znak sprawy: GTK.III.271.2.2019

WYJAŚNIENIA I ZMIANY TREŚCI  
SPECYFIKACJI ISTOTNYCH WARUNKÓW ZAMÓWIENIA  
ORAZ PRZEDŁUŻENIE TERMINU SKŁADANIA OFERT

dotyczy: przetargu nieograniczonego na dostawę wraz z montażem kolektorów słonecznych i instalacji fotowoltaicznych na budynkach mieszkańców Gminy Lipsk oraz instalacji fotowoltaicznych na budynkach użyteczności publicznej w Gminie Lipsk realizowanego na podstawie projektów nr WND-RPPD.05.01.00-20-0364/17 oraz WND-RPPD.05.01.00-20-0149/17

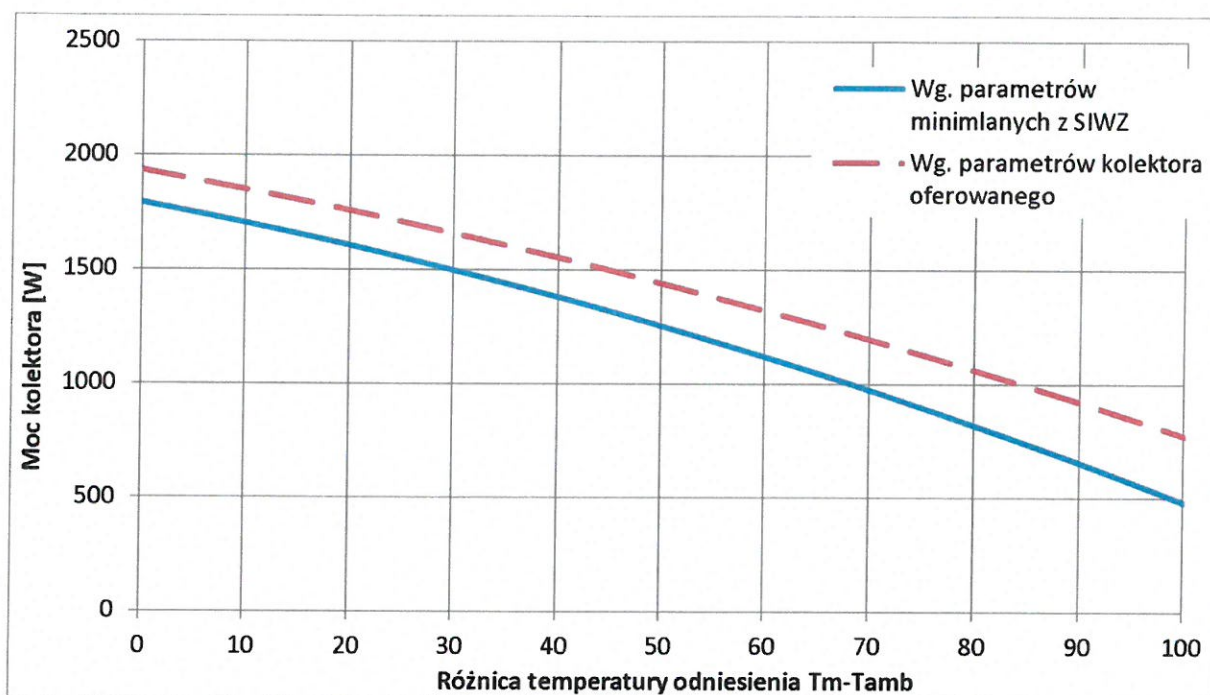
63. Wykonawca twierdzi, że w opisie przedmiotu zamówienia Zamawiający podał jako minimalne parametry kolektora słonecznego:

- powierzchnia czynna / absorbera: nie mniej niż 2,3 m<sup>2</sup>,
- sprawność optyczna do powierzchni czynnej: nie mniej niż 78%,
- współczynnika strat  $a_1$  do powierzchni czynnej: nie więcej niż 3,7 W/(m<sup>2</sup>K),
- współczynnika strat  $a_2$  do powierzchni czynnej: nie więcej niż 0,020 W/(m<sup>2</sup>K<sup>2</sup>).

Na podstawie powyższych parametrów wskazanych przez Zamawiającego, obliczone wartości mocy w poszczególnych punktach różnicy temperatury  $dT$  oraz przy natężeniu promieniowania  $G = 1000 \text{ W/m}^2$  wynoszą odpowiednio:

- 1 794 W (dla  $dT = 0\text{K}$  i  $G = 1000 \text{ W/m}^2$ )
- 1 704 W (dla  $dT = 10\text{K}$  i  $G = 1000 \text{ W/m}^2$ )
- 1 497 W (dla  $dT = 30\text{K}$  i  $G = 1000 \text{ W/m}^2$ )
- 1 254 W (dla  $dT = 50\text{K}$  i  $G = 1000 \text{ W/m}^2$ )
- 973 W (dla  $dT = 70\text{K}$  i  $G = 1000 \text{ W/m}^2$ )

Dla każdego kolektora słonecznego w dostępnych publicznie wynikach badań w ramach certyfikacji Solar Keymark, prezentowane są obliczone moce zawsze dla takich samych charakterystycznych warunków odniesienia, co także dla osób mniej zorientowanych umożliwia proste, jednoznaczne i bezpośrednie porównywanie mocy kolektorów, a w przypadku przedmiotowego postępowania ocenę spełnia wymaganych parametrów minimalnych. Postawienie wymagań co do wydajności kolektora słonecznego wyłącznie w postaci wymaganej mocy minimalnej kolektora, umożliwia Zamawiającemu uzyskanie kolektora o wyższej wydajności cieplnej i osiągnięcie wyższego efektu ekologicznego niż wynika z wymagań opisanych w SIWZ. Jednocześnie zamawiający nie będzie ograniczał konkurencji, poprzez niedopuszczenie do zastosowania produktów o wyższej wydajności, co łatwo robić wprowadzając wiele szczegółowych parametrów, jak jest to zrobione w obecnej specyfikacji, na przykład w postaci minimalnej powierzchni absorbera. Parametry te osobno nie wskazują na wydajność cieplną kolektora słonecznego, a dopiero wyliczona na ich podstawie moc dla różnych warunków pracy pozwala na dokonanie obiektywnego porównania oferowanych kolektorów. Przyjęty opis przedmiotu zamówienia, z obecną treścią w zakresie kolektorów słonecznych narusza zasady konkurencji co jest sprzeczne z prawidłowym wydatkowaniem środków publicznych, gdyż

nie dopuszcza do zastosowania oferowanego przez nas kolektora lepszego, o wyższej wydajności cieplnej w każdych warunkach pracy. Zobrazowane zostało to na poniższym wykresie:

Wykonawca prosi o dopuszczenie do zastosowania w zakresie równoważności przyjętych rozwiązań kolektora słonecznego o powierzchni absorbera nie mniejszej niż  $2,2\text{m}^2$  pod warunkiem zaoferowania kolektora, którego moc dla różnicy temperatury  $dT$  wynoszącej odpowiednio 0K, 10K, 30K, 50K i 70K jest wyższa od mocy kolektora, wymaganej przez Zamawiającego w SIWZ.

Zamawiający wymaga powierzchni apertury min.  $2,3\text{m}^2$ . Zamawiający zaprzecza, aby podany parametr ograniczał konkurencję. Istnieje wielu producentów kolektorów słonecznych, którzy spełniają wymagania dokumentacji przetargowej. Wyjaśniamy, iż w przypadku gdy konkretny producent lub wykonawca nie jest w stanie przedstawić, lub nie posiada, urządzenia spełniającego wymagania SIWZ, to nie jest to ograniczenie konkurencyjności.
